## 改善箇所説明図

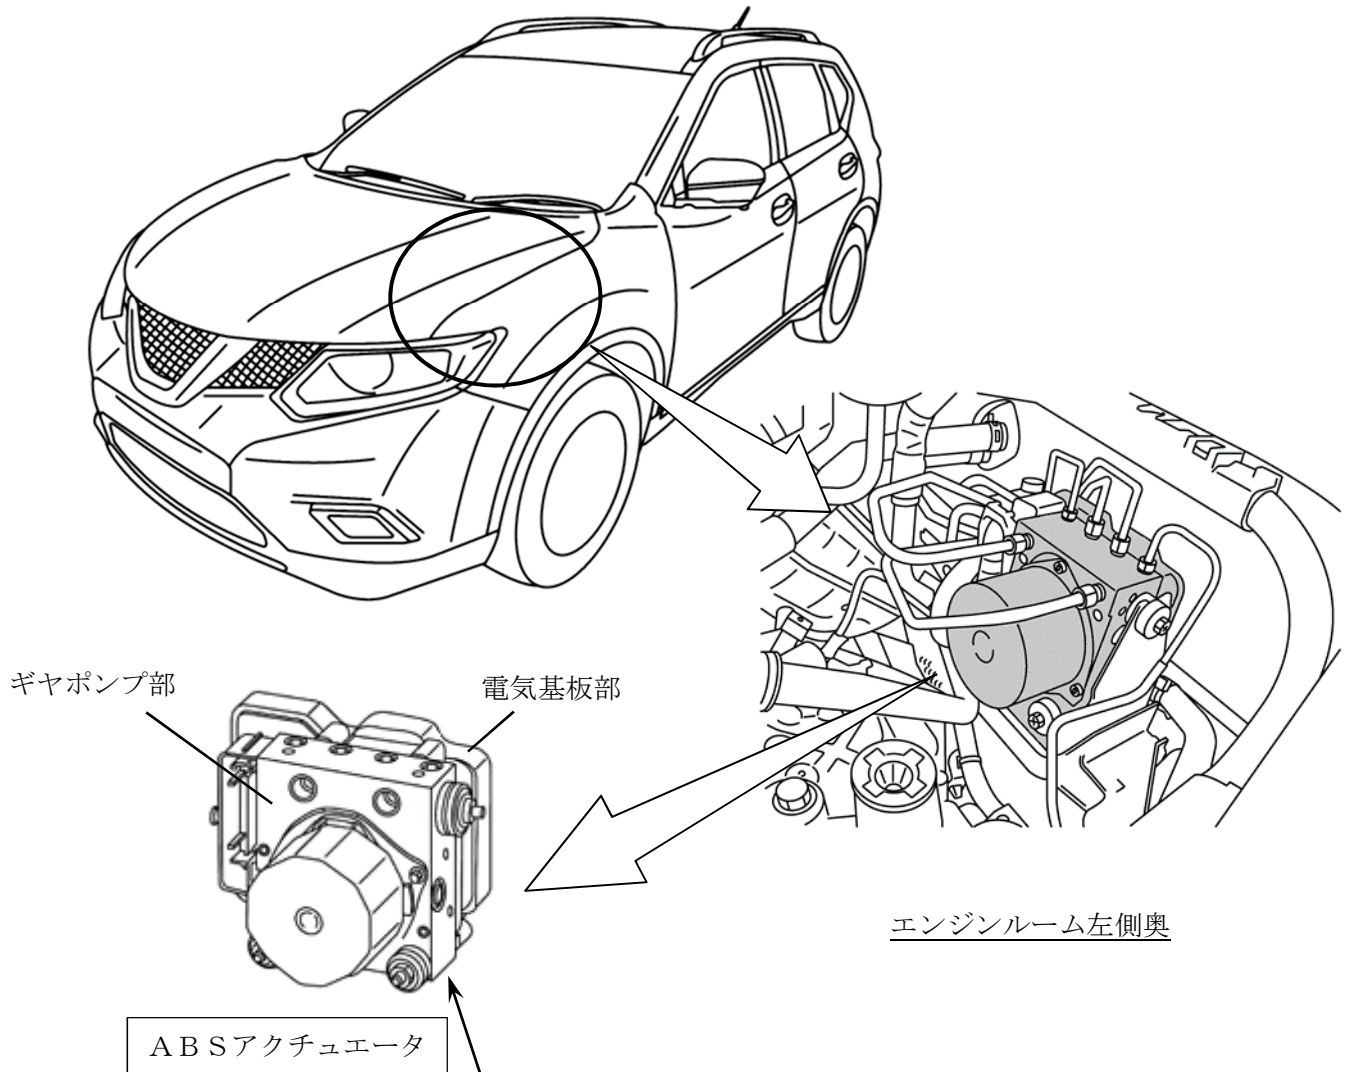
### 基準不適合発生箇所

ABSアクチュエータにおいて、ギヤポンプ内部のオイルシール成形時の温度管理が不適切なため、オイルシールの硬度が低くなっているものがある。そのため、オイルシールにブレーキ液が浸透してシール性能が低下し、そのまま使用を続けると、ブレーキ液がアクチュエータ内部に漏れ、電気基板に浸入すると、システム異常となりABSおよびVDC警告灯が点灯して機能が停止し、最悪の場合、電気回路がショートして火災に至るおそれがある。

### 改善の内容

全車両、ABSアクチュエータの製造番号を確認し、対象の場合は当該ABSアクチュエータを良品と交換する。(平成29年2月上旬予定)

識別：銀色のシールをモデルナンバープレートの右横に貼り付ける。
